Comune di Albiate  
Provincia di Monza e Brianza

# VARIANTE PGT 2023

## PROPOSTE DI CONTRODEDUZIONI ALLE OSSERVAZIONI E RECEPIIMENTO PARERI

Dicembre | 2025

| <b>PGT adottato - PdR2</b>  | <b>PGT controdedotto - PdR2</b>   |  |

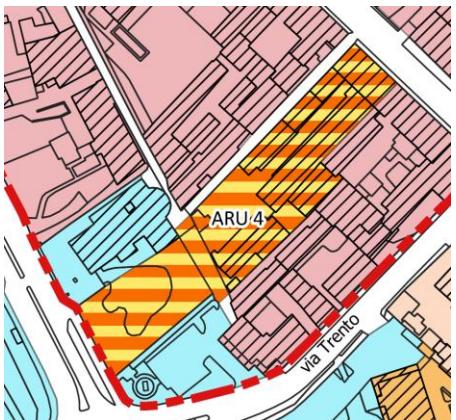
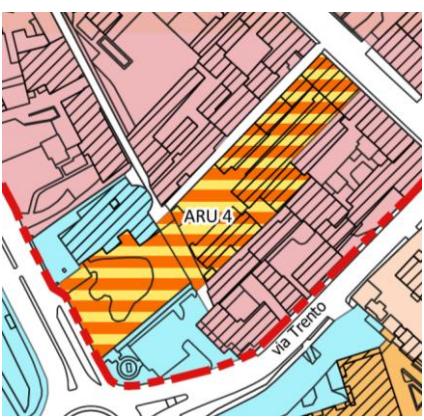
| Modificare la categoria di intervento sugli edifici da "Ristrutturazione edilizia con conservazione del tipo o di parti individuate" a "Ristrutturazione edilizia abbinata alla trasformazione parziale o totale delle caratteristiche esistenti ai fini dell'inserimento ambientale" | <p><b>NON Favorevole</b> in quanto la demolizione e ricostruzione su diverso sedime e senza il mantenimento dell'allineamento stradale del singolo fabbricato costituisce elemento discordante con la struttura storico-paesaggistica del nucleo.</p> <p>Considerato lo stato di conservazione degli edifici e l'Osservazione n. 19 riferita alla restante parte dell'edificato, che tende ai medesimi obiettivi di riqualificazione complessiva, si propone di classificare l'insieme come ARU (si veda Articolo 28 con proposta di modifica).</p> <p>Con la presente non si esprime alcuna valutazione circa le ipotesi progettuali allegate alla Osservazione.</p> <p>Non sono oggetto di Osservazione le aree esterne al Perimetro di centro storico.</p> |  |

| PROPOSTA GIUNTA COMUNALE | Non accolta. Si prevede ARU. |

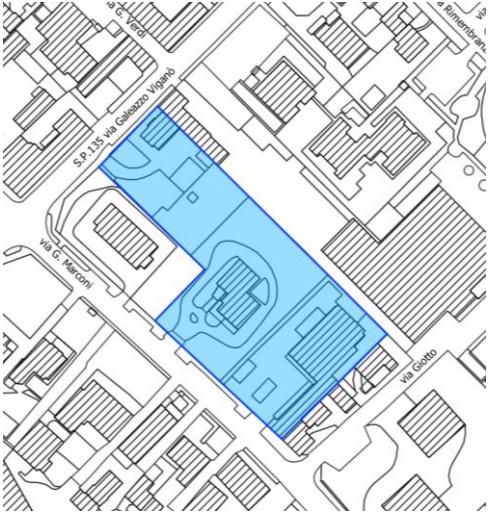
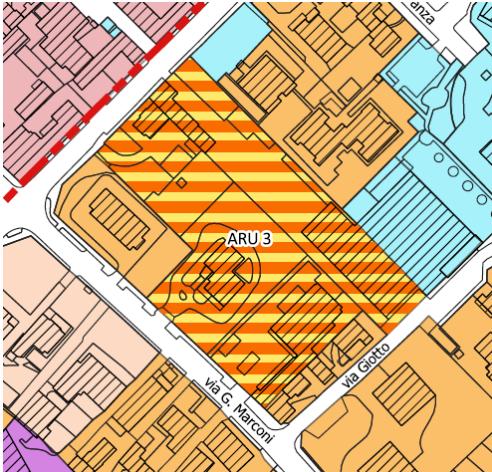
| ARU4<br>Ammettere l'edilizia residenziale sociale convenzionata.<br>Modificare l'art. 38 delle NdA al punto Servizi abitativi specificando gli interventi di edilizia residenziale sociale. | <p><b>Parzialmente</b><br/>Si propone di ampliare il ventaglio delle forme di abitazioni convenzionate, rimandando alla fase attuativa e al Comune la definizione dei parametri e dei criteri per assicurare il "servizio casa" nelle forme più ampie possibili rispetto alle esigenze della popolazione.<br/>Si veda Articolo 28 con proposta di modifica.</p> |  |  |
| Riperimetrare l'ARU4 comprendendo per intero il mappale di proprietà  | <p><b>Favorevole</b> con la precisazione proposta dall'Osservazione di garantire una fascia libera di almeno 5 m tra la chiesa e il parcheggio di progetto.<br/>Si veda Articolo 28 con proposta di modifica.</p>   |  |  |
| Ricomprendere l'area di via Venezia tra le aree per servizi da reperire   | <p><b>Parzialmente</b><br/>Si rimanda alla fase attuativa la definizione nel dettaglio delle aree di cessione o la loro monetizzazione, tenendo conto che l'area di via Venezia è già di proprietà comunale.</p>  |  |  |

| PGT adottato - PdR1  | PGT controdedotto - PdR1   |
|--|--|
| PROPOSTA GIUNTA COMUNALE   | Parzialmente accolta   |

| <b>PGT adottato - PdR1</b>   | <b>PGT controdedotto - PdR1</b>  |  |  |

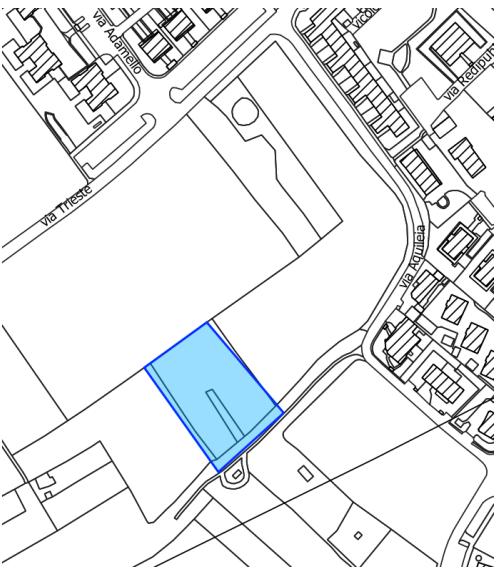
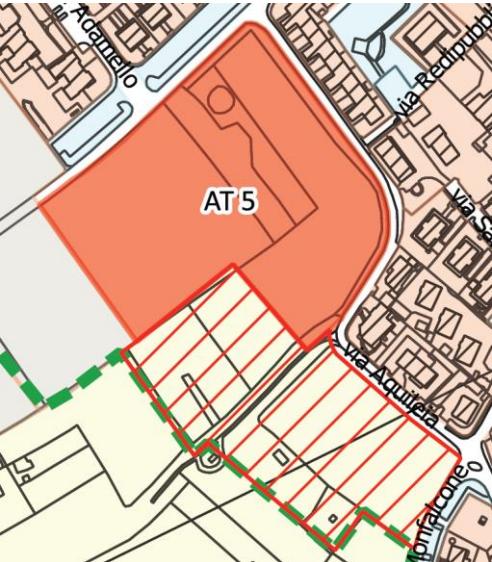
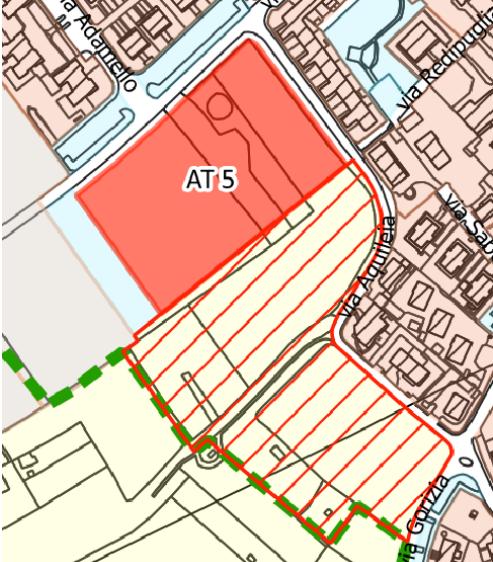
| Riclassificare l'intero mappale di proprietà da "Servizi – R Religione" a "O1 Nucleo antico" garantendo comunque una servitù di passo alla vicina chiesa per accedere agli spazi retrostanti | <b>Favorevole</b> in quanto parte integrante del medesimo edificio.                          |  |  |
| Modificare la disciplina di intervento da "Risanamento conservativo" a "Ristrutturazione edilizia con conservazione del tipo o di parti individuate"   | <b>Favorevole</b> perché la categoria consente la salvaguardia degli elementi significativi. |  |  |

| PGT adottato - PdR2  | PGT controdedotto - PdR2  |
|--|---|
| PROPOSTA GIUNTA COMUNALE   | Accolta   |

| <b>PGT adottato - DP1</b><br>          | <b>PGT controdedotto - DP1</b><br>   |  |

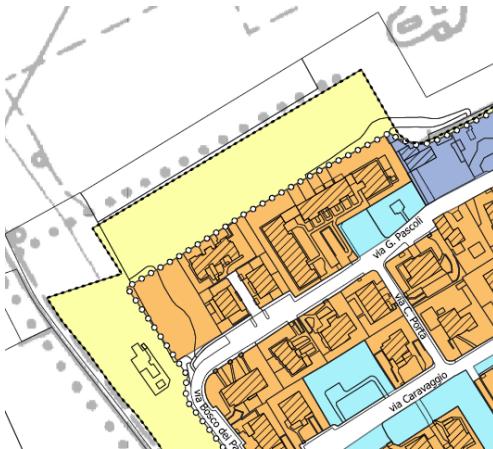
| <b>SINTESI RICHIESTA</b><br>AT5: ricomprendere i mappali di proprietà all'interno del Piano attuativo                     | <b>PARERE TECNICO</b><br><b>NON favorevole</b><br>La previsione si modifica in recepimento delle disposizioni prescrittive in materia di riduzione del consumo di suolo contenute nel parere della Provincia.<br>Si veda Articolo 54 con proposta di modifica. |  |

| <b>PROPOSTA GIUNTA COMUNALE</b>   | Non accolta. Si recepisce prescrizione Provincia   |  |

| <b>PGT adottato - DP1</b>  | <b>PGT controdedotto - DP1</b>   |  |  |

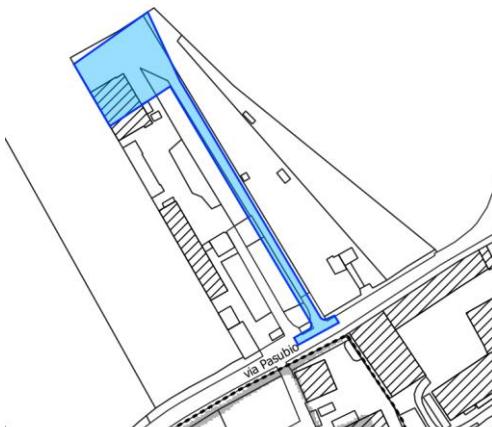
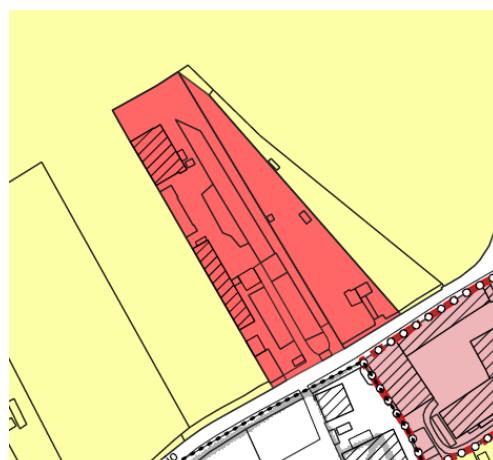
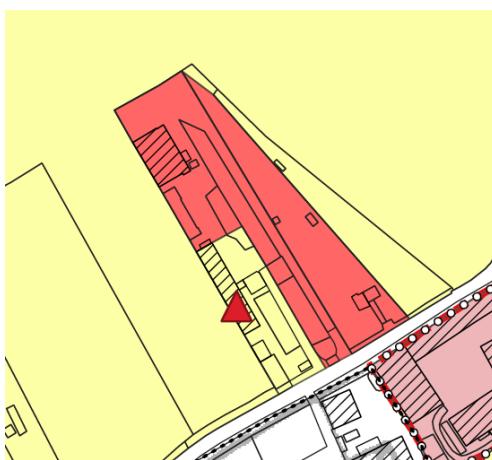
| Riclassificare il mappale n. 1 da Territorio extraurbano “AG1 Ambito agricolo” in Territorio urbano prevalentemente residenziale come i mappali confinanti a sud | <b>NON favorevole</b> in quanto contrario al principio della riduzione del consumo di suolo. |  |  |
| In subordine si chiede che venga riclassificato da Territorio extraurbano “AG1 Ambito agricolo” in “Ambito di trasformazione”                                    |  |  |  |

| <b>PROPOSTA GIUNTA COMUNALE</b>  | Non accolta  |  |  |

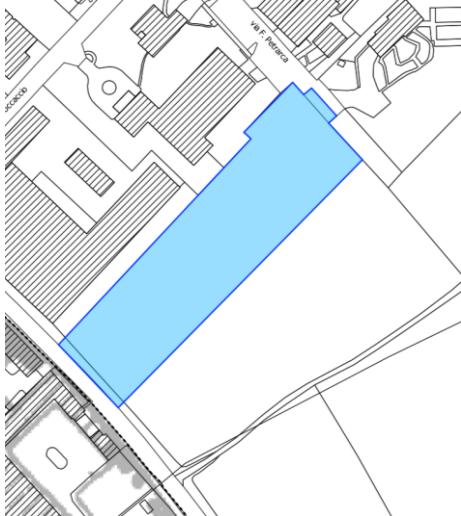
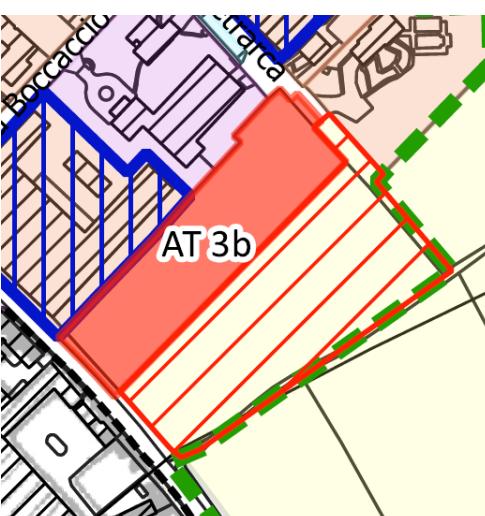
|   | <p><b>Si veda Osservazione n. 6</b><br/> <b>NON favorevole.</b><br/> La previsione si modifica in recepimento delle disposizioni prescrittive in materia di riduzione del consumo di suolo contenute nel parere della Provincia.<br/> Si veda Articolo 54 con proposta di modifica.</p> |  |  |
| Modifica articolo 54:<br>1) Possibilità di provvedere alla monetizzazione delle aree in cessione, previa determinazione dei parametri di riferimento per la determinazione di un equo prezzo. | <p><b>NON favorevole.</b><br/> La monetizzazione è ammessa ai sensi dell'Articolo 3.5 delle NDA.<br/> Non si predetermina un prezzo in sede di PGT.</p>   |  |  |
| 2) Possibilità di sviluppo a fasi in modo non unitario, sia sotto l'aspetto edificatorio che urbanizzativo.   | <p><b>NON Favorevole</b><br/> L'Articolo 50 ammette la suddivisione in più ambiti secondo specifiche diverse.</p>   |  |  |

| <b>PROPOSTA GIUNTA COMUNALE</b>   | Parzialmente accolta.<br>Si recepisce prescrizione Provincia.   |  |  |

| <b>PGT adottato - PdR3</b>  | <b>PGT controdedotto - PdR3</b>   |  |

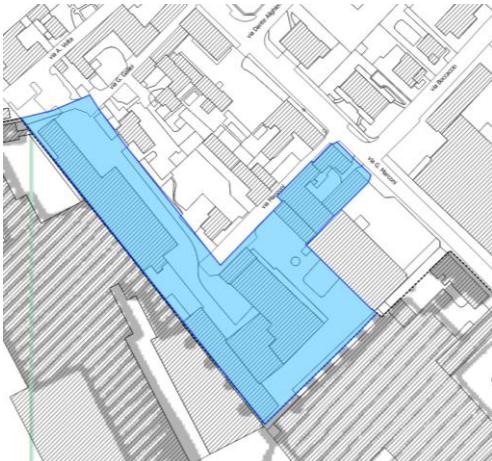
| Richiedere la fascia di rispetto di captazione delle acque anche sulle tavole di natura urbanistica (in particolare sulla PdR3) | <b>Favorevole</b> a migliore specificazione del vincolo.<br>Si veda Articolo 15 con proposta di modifica. |  |

| <b>PROPOSTA GIUNTA COMUNALE</b>   | Accolta   |  |

| <b>PGT adottato - DP1</b>  | <b>PGT controdedotto - DP1</b>   |  |

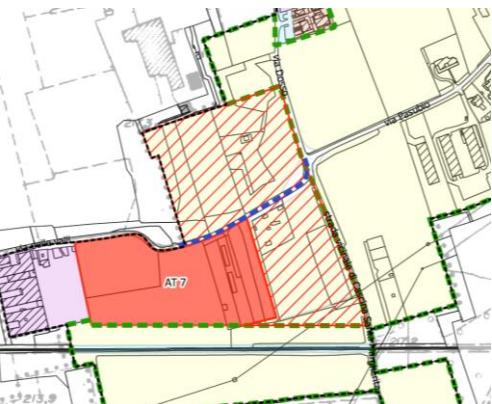
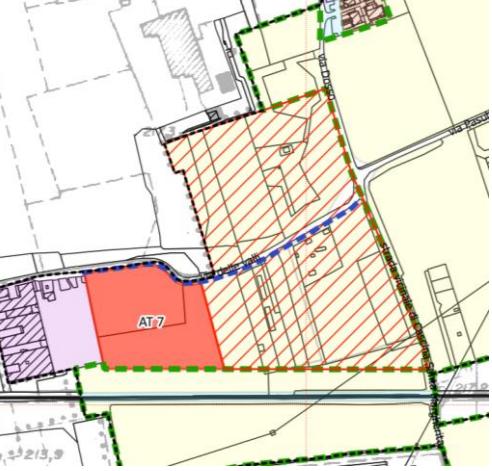
| AT3b.<br>Mantenere le previsioni urbanistiche del PGT Vigente, integrando inoltre le funzioni ammesse con la funzione produttiva industriale e commerciale | <b>NON favorevole</b><br>La previsione si modifica in recepimento delle disposizioni prescrittive in materia di riduzione del consumo di suolo contenute nel parere della Provincia<br>Si veda Articolo 53 con proposta di modifica.<br>La funzione produttiva è già ammessa. Non risulta viceversa possibile l'insediamento di grandi e medie strutture di vendita commerciali coerentemente con la politica generale di contenimento operata sull'intero territorio. |  |

| <b>PROPOSTA GIUNTA COMUNALE</b>  | Non accolta. Si recepisce prescrizione Provincia   |  |

| <b>PGT adottato - DP1</b>   | <b>PGT controdedotto - DP1</b>   |

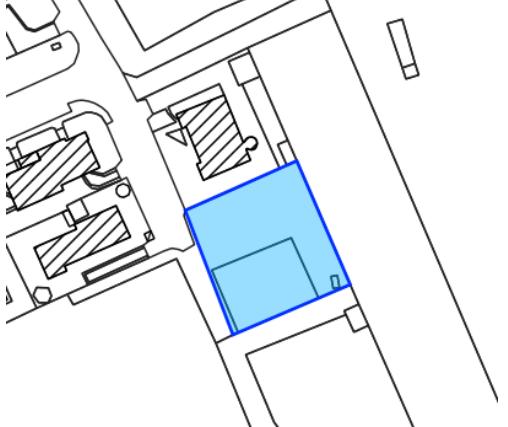
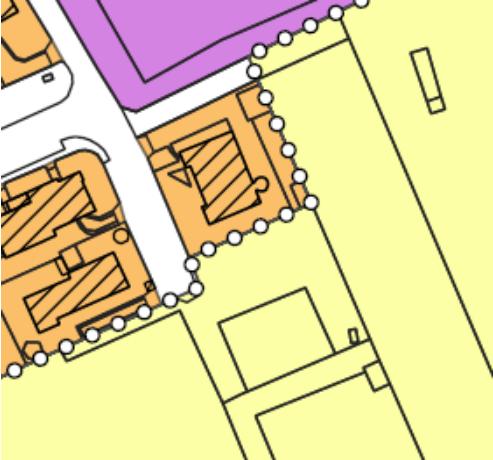
| <p>Non prevedere la cessione gratuita delle aree agricole ma vincolarle permanentemente ad uso agricolo.</p> <p>Specificare, per le sole aree da vincolare ad uso agricolo, che la destinazione d'uso "Agricoltura" sia ammessa.</p> | <p><b>NON favorevole.</b></p> <p>La previsione si modifica in recepimento delle disposizioni prescrittive in materia di riduzione del consumo di suolo contenute nel parere della Provincia.</p> <p>Si veda Articolo 56 con proposta di modifica.</p>  |  |  |
| Modificare la superficie fondiaria o, in subordine, inserire una norma che permetta, in sede di pianificazione attuativa, di presentare una superficie fondiaria più ampia   | <p><b>NON favorevole.</b></p> <p>La Superficie fondiaria (o Superficie urbanizzabile) è ulteriormente ridotta in recepimento della prescrizione della Provincia.</p> <p>Non sono ammesse modifiche in sede attuativa spece se incidono sul consumo di suolo.</p> <p>La SL assegnata è ricalcolato in riduzione per renderla coerente con la nuova area disponibile.</p> <p>Si veda Articolo 56 con proposta di modifica.</p> |  |  |
| Consentire la monetizzazione delle aree da cedere o, in subordine, cedere altre aree del territorio comunale indicate dall'Amministrazione.  | <p><b>NON favorevole.</b></p> <p>La monetizzazione è una facoltà sempre ammessa (Articolo 3 delle NDA). Eventuali forme alternative potranno essere definite in sede di convenzione laddove l'Amministrazione lo ritenesse di interesse.</p>   |  |  |
| Possibilità di recuperare la SL non utilizzata su altre aree urbanizzate o urbanizzabili senza quindi consumo di suolo.  | <p><b>NON favorevole.</b></p> <p>Il PGT non prevede, perché il territorio non lo ammette, aree di "atterraggio" di diritti edificatori "decollati" altrove. Specie con destinazione produttiva.</p>  |  |  |

| Specificare tutte le destinazioni d'uso non elencate tra quelle non ammesse, sono ammesse | <b>NON favorevole</b> in quanto specificazione ultronea                            |

| PROPOSTA GIUNTA COMUNALE  | Non accolta. Si recepisce prescrizione Provincia                                   |

PGT adottato - Estratto PdR5.2

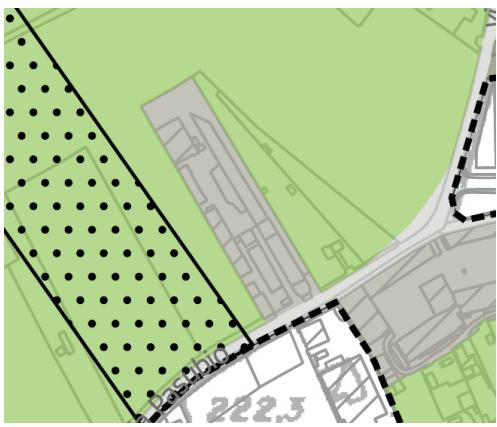
Integrare la carta del consumo di suolo (Tav.PdR 5), come specificato dai Criteri integrazione PTR (p.43), con l'individuazione del punto 4 "Aree della rigenerazione".

| PROPOSTA GIUNTA COMUNALE  | Recepimento  |
